六ヶ所再処理施設における
新規制基準に対する適合性

安全審査 整理資料

敷地の変更、安全解析に使用する気象条件の変更等と
これらの変更に伴う線量評価等の変更

新規制基準対応再処理事業変更許可申請に係る変更前後対比表

第7.2-27図 高レベル廃液ガラス固化建屋換気設備系統概要図

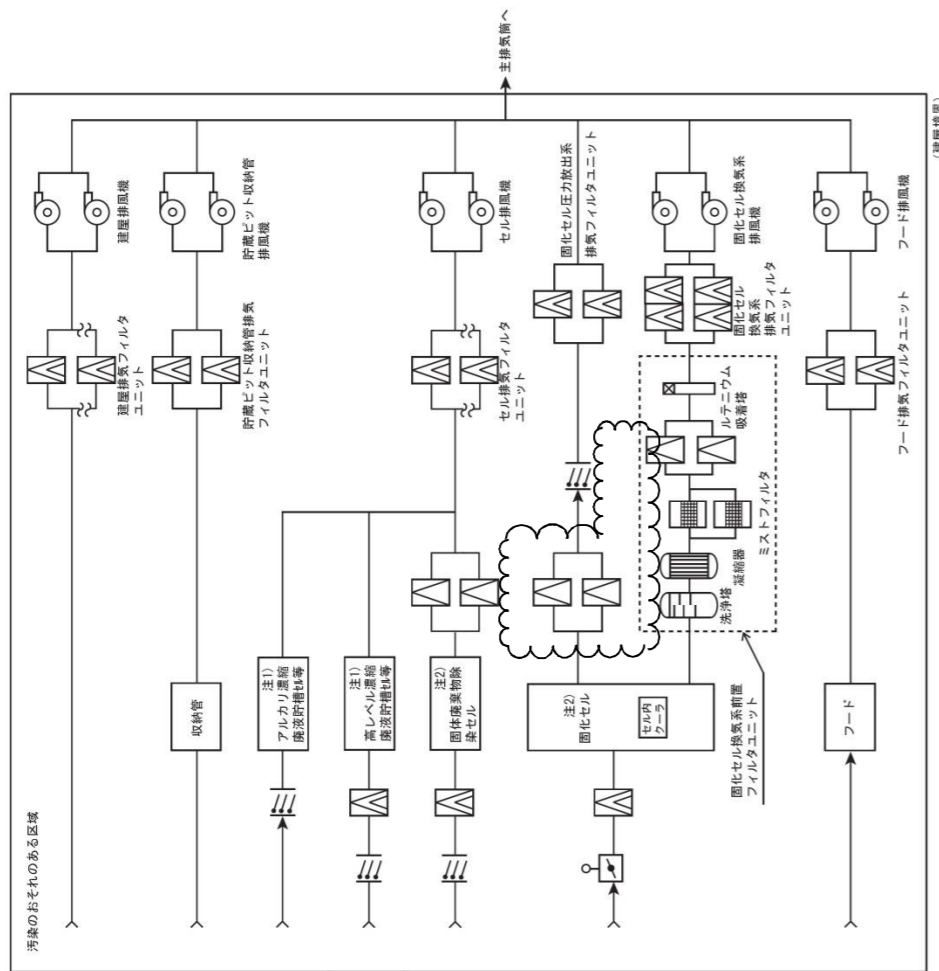
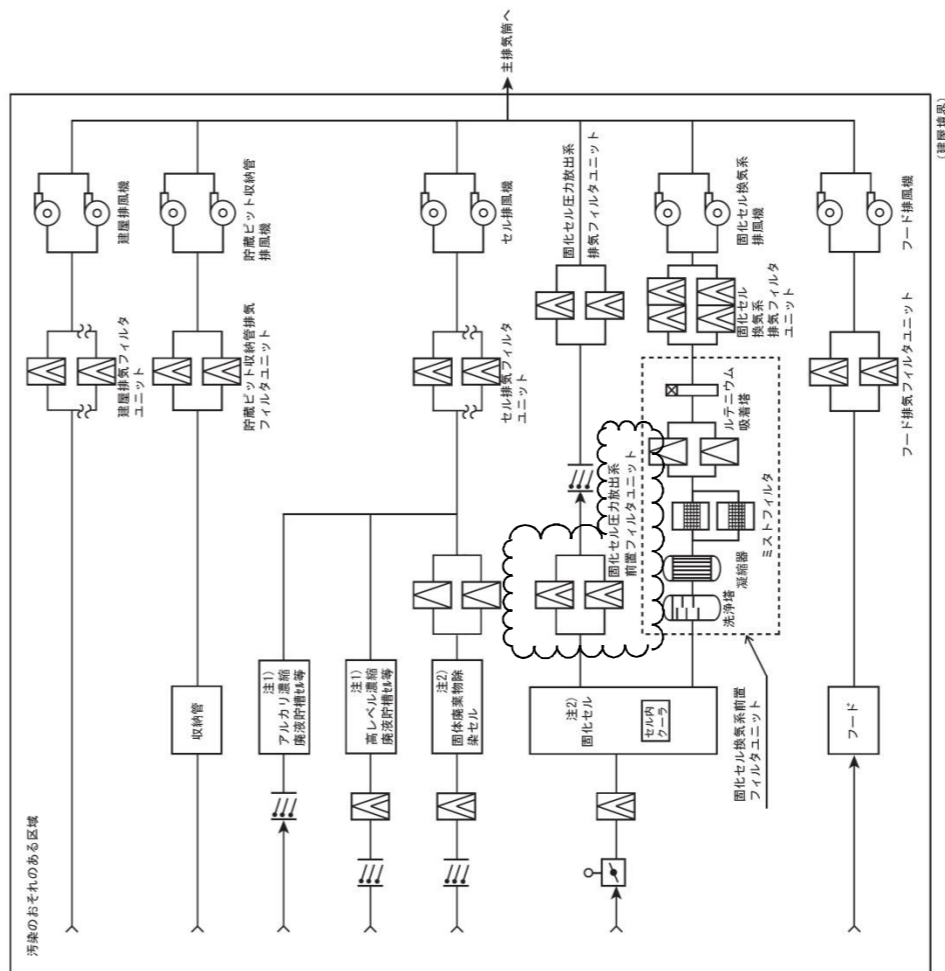
固化セル圧力放出系の高性能粒子フィルタの1段から2段への変更

各設計基準事故について、発生の可能性（事故防止対策の喪失の可能性）及び事故時の公衆への線量影響の観点で評価すると、短時間の全交流動力電源の喪失に伴うガラス熔融炉からの廃ガスの漏えいは、発生可能性が低く、線量影響が比較的大きく、他の設計基準事故に比して比較的高い事故である。このため、自主的な安全性の向上の観点からリスクを低減するために、固化セル圧力放出系に設置されている固化セル圧力放出系排気フィルタユニット（高性能粒子フィルタ1段）に、固化セル圧力放出系前置フィルタユニット（高性能粒子フィルタ1段）を追加し、高性能粒子フィルタを2段に変更する。

第1図 気体廃棄物の放出に係る線量評価地点
(周辺監視区域の拡大後)

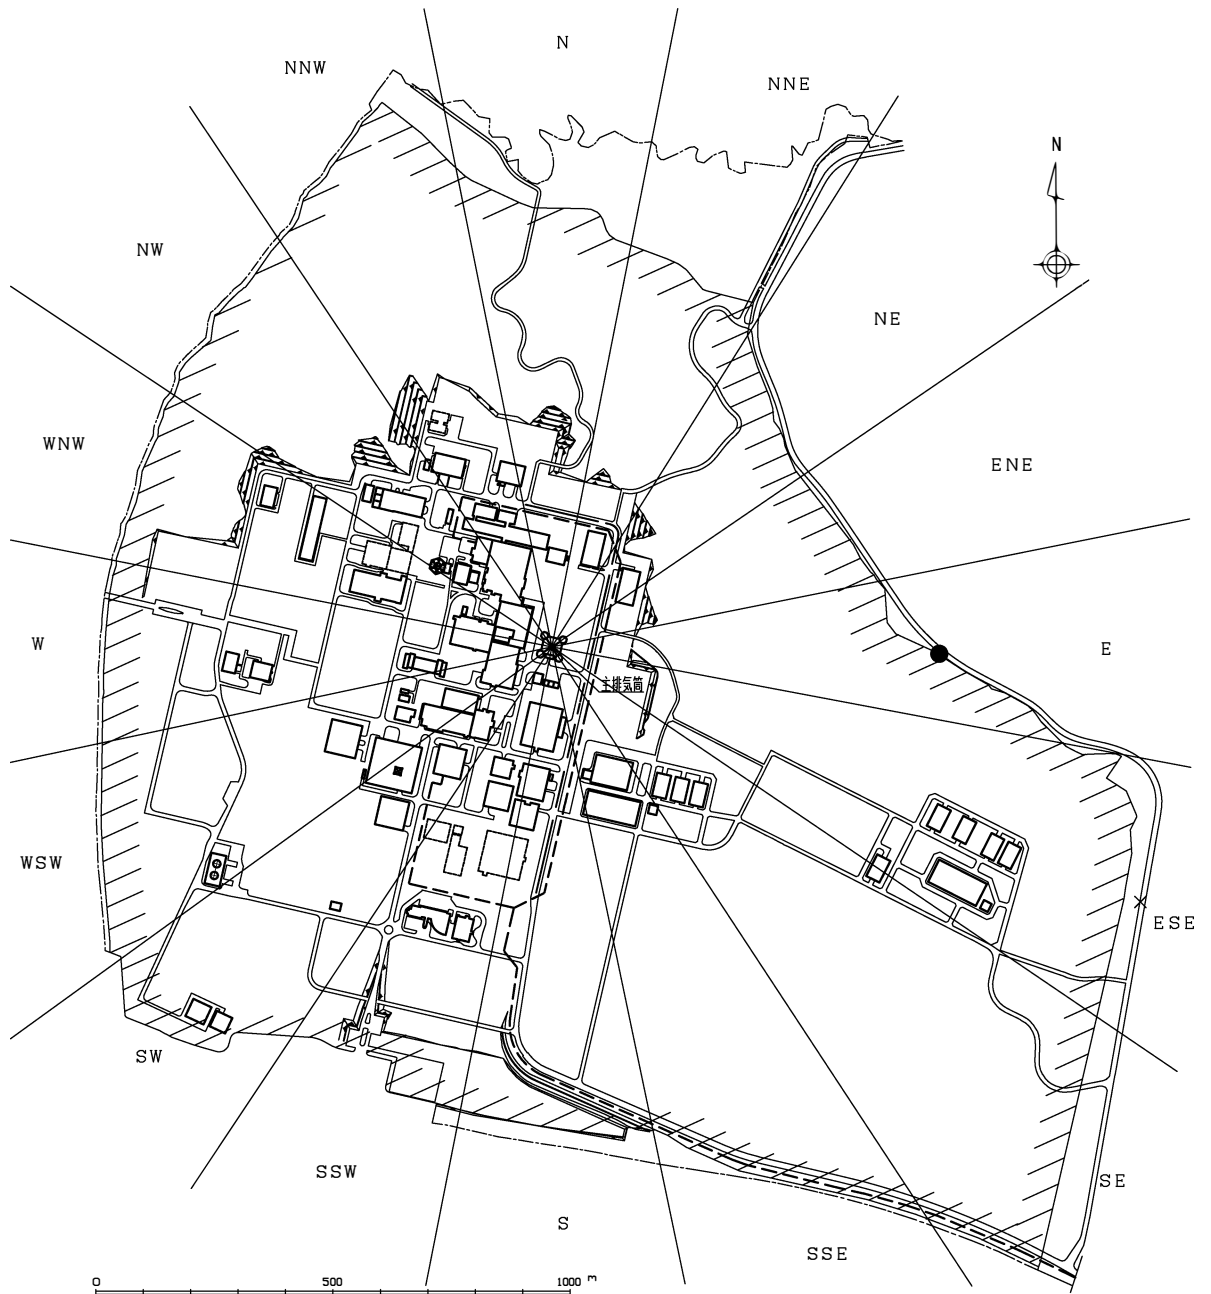
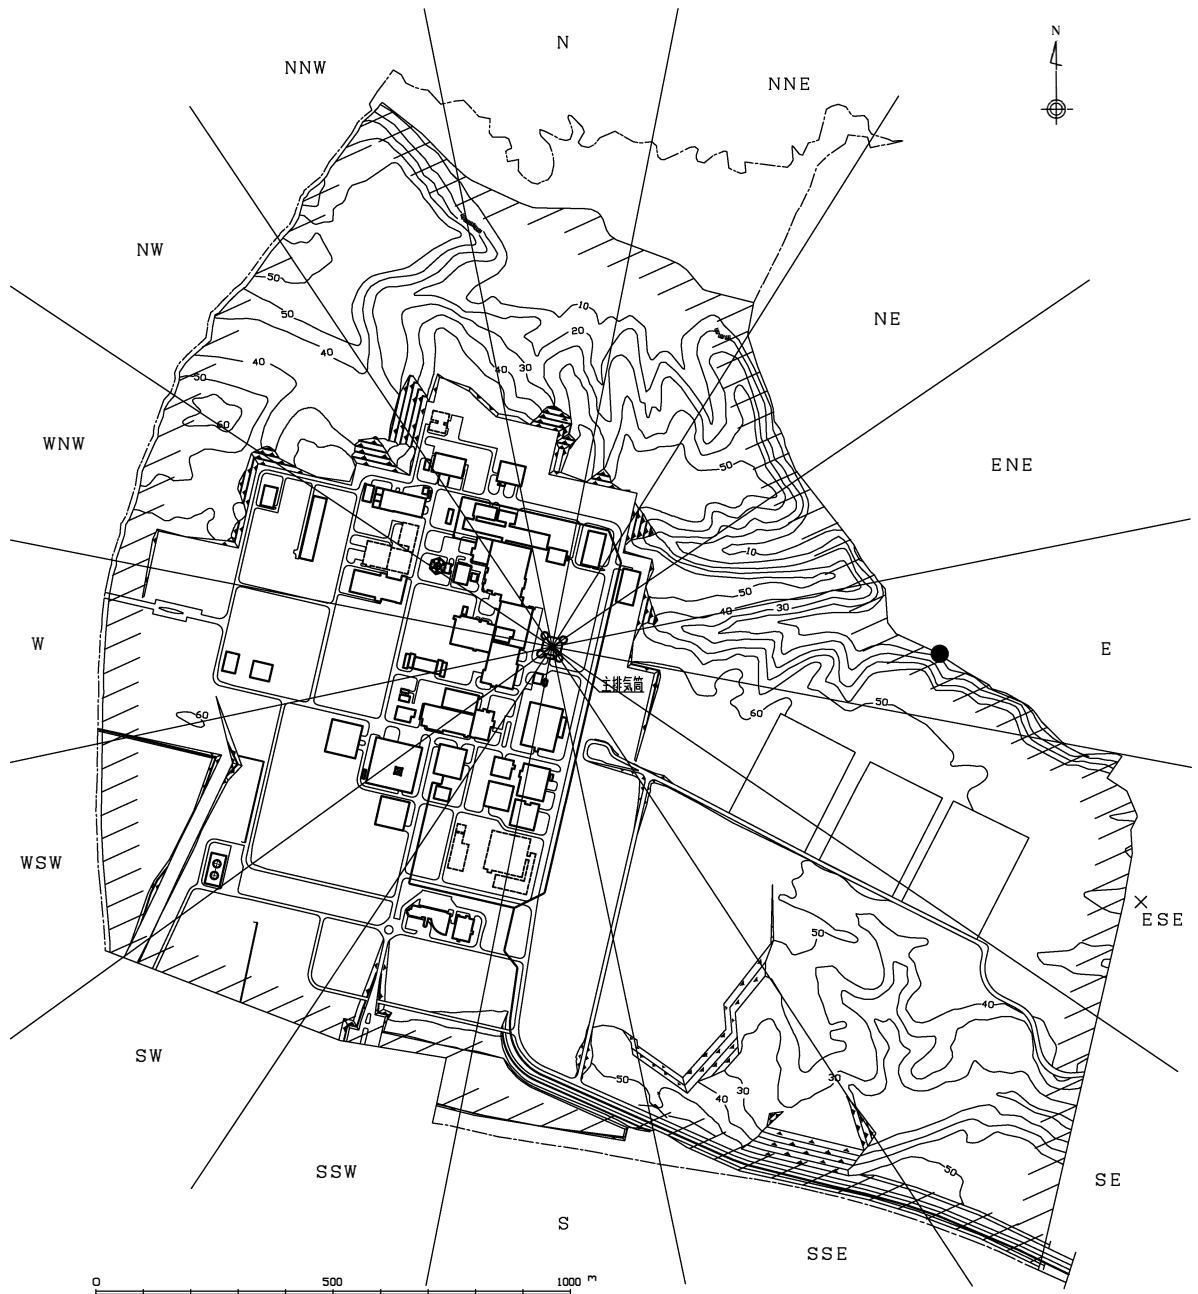
放射性物質の放出に係る線量評価のうち、周辺監視区域の拡大に伴って影響を受ける可能性があるのは気体廃棄物の放出に係る線量評価であり、線量が最大となる地点（以下、「線量評価地点」という。）を第1図の気体廃棄物の放出に係る線量評価地点（周辺監視区域の拡大後）及び第2図の気体廃棄物の放出に係る線量評価地点（周辺監視区域の拡大前）に示す。

線量評価の結果、表1に示すとおり線量評価地点（主排気筒からE及びESE方位）における評価結果の代表性への影響はないが、3経路合計の実効線量^{※1}の方位別最大値（SSW方位）が年間約 2.6×10^{-3} mSvから年間約 2.5×10^{-3} mSvとなったため、変更することとする。

第2図 気体廃棄物の放出に係る線量評価地点
(周辺監視区域の拡大前)

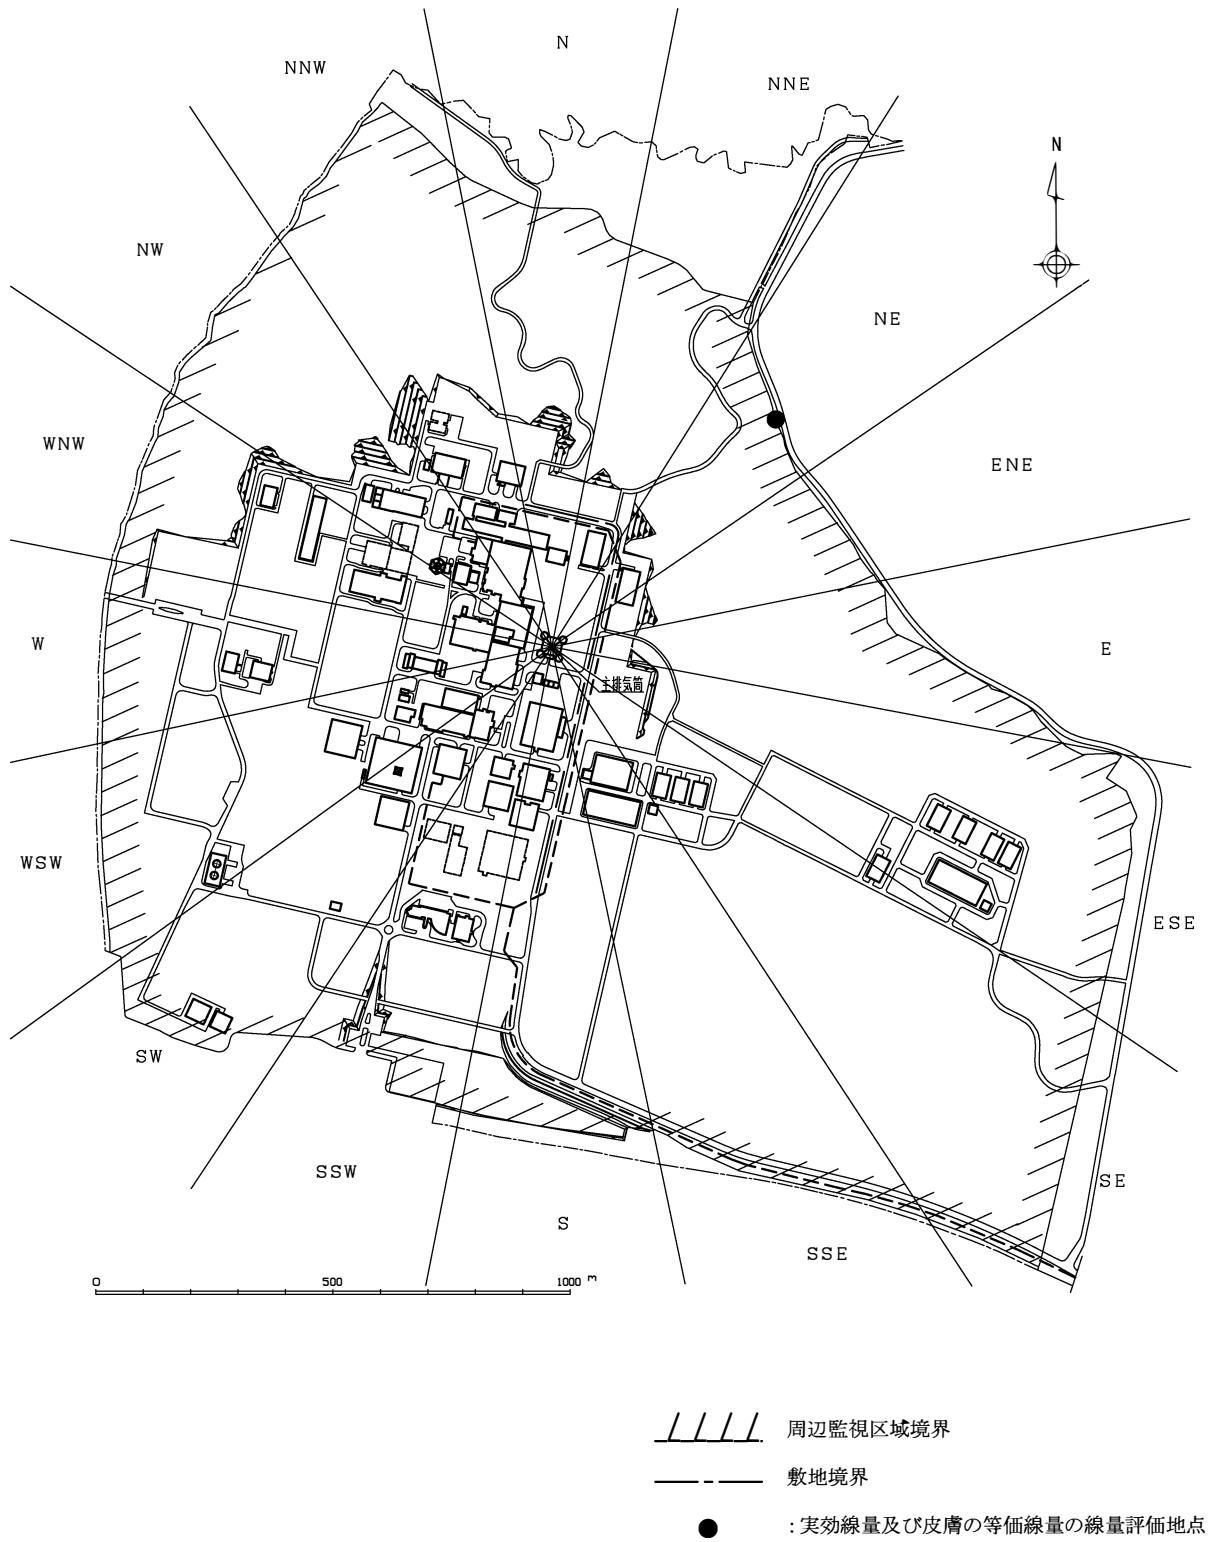
施設からの放射線（直接線及びスカイシャイン）による線量評価地点は、第3図に示す主排気筒からNE方位の地点である。

周辺監視区域の拡大の影響があるSSW及びSW方位については、評価距離が大きくなるため、当該方位の評価結果が増加することはなく、表2に示すとおり、線量が最大となる方位及び評価結果に変更はない。なお、計算条件等は別紙2「安全審査 整理資料 3条：遮蔽等（令和元年10月11日提出）」抜粋に示す。

第1図 短時間の全交流動力電源の喪失時の放射性物質の大気放出過程

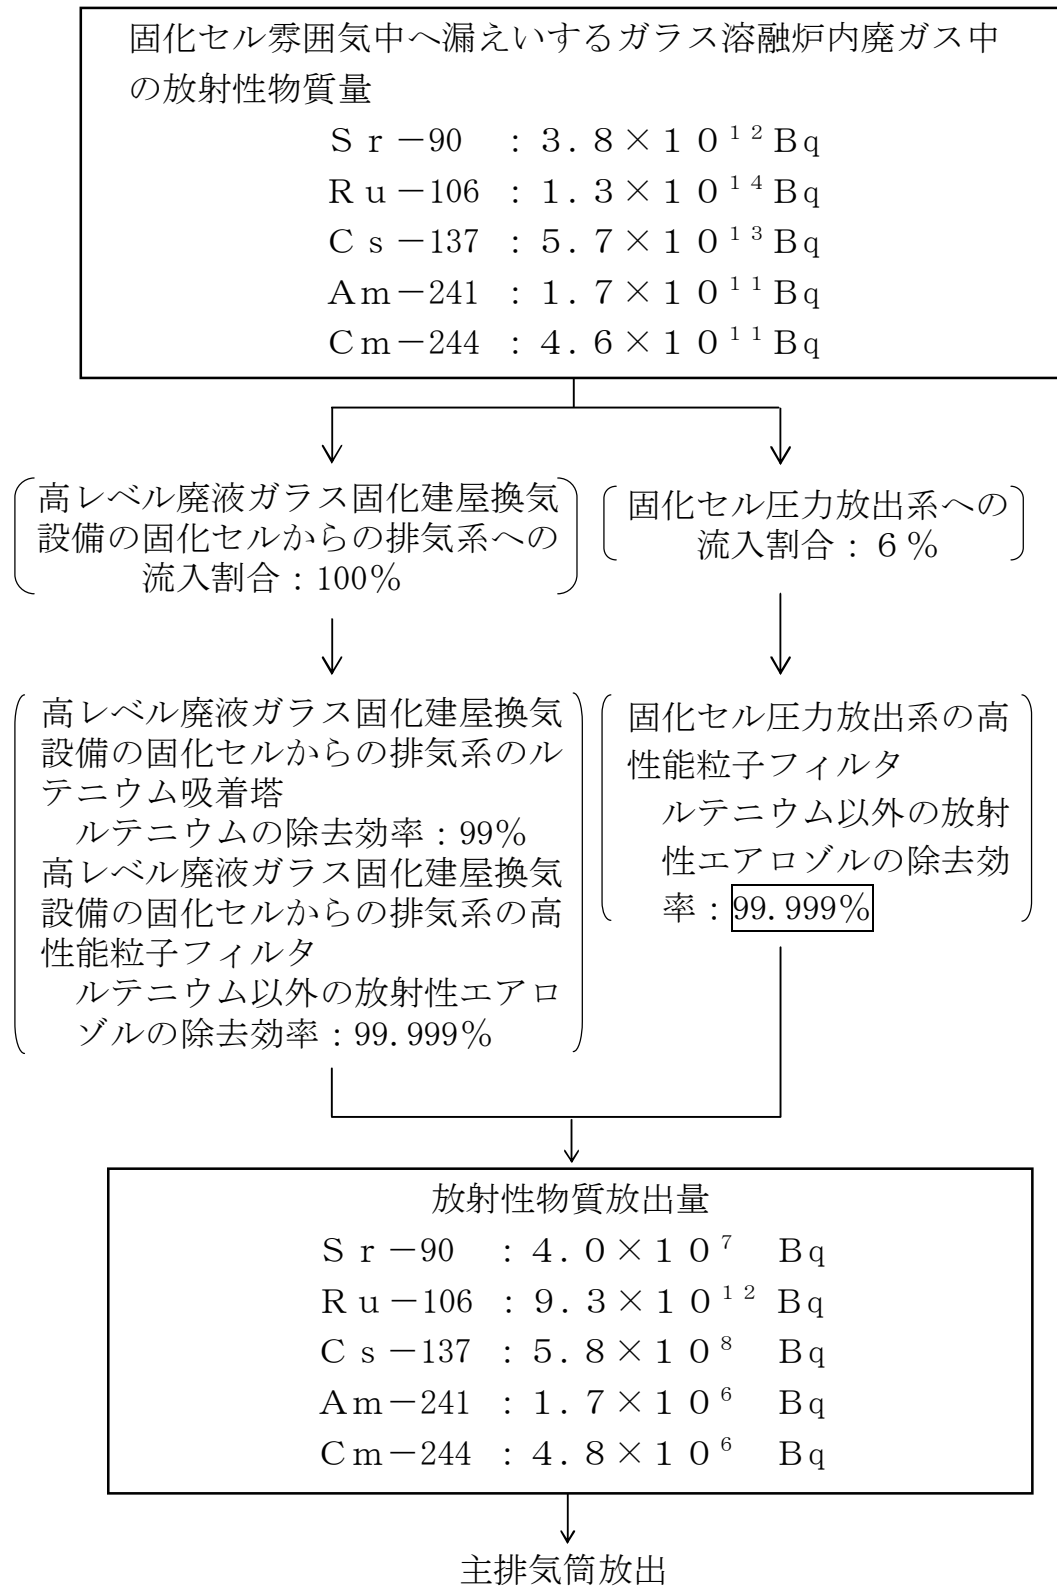
固化セル圧力放出系の高性能粒子フィルタの1段から2段への変更に伴い、高レベル廃液ガラス固化設備での短時間の全交流動力電源の喪失時の放射性物質の放出量及び線量の再評価を行った。

上記の解析条件に基づいて計算した公衆の線量に寄与する放射性物質が主排気筒から大気中に放出されるまでの過程を、第1図に示す。
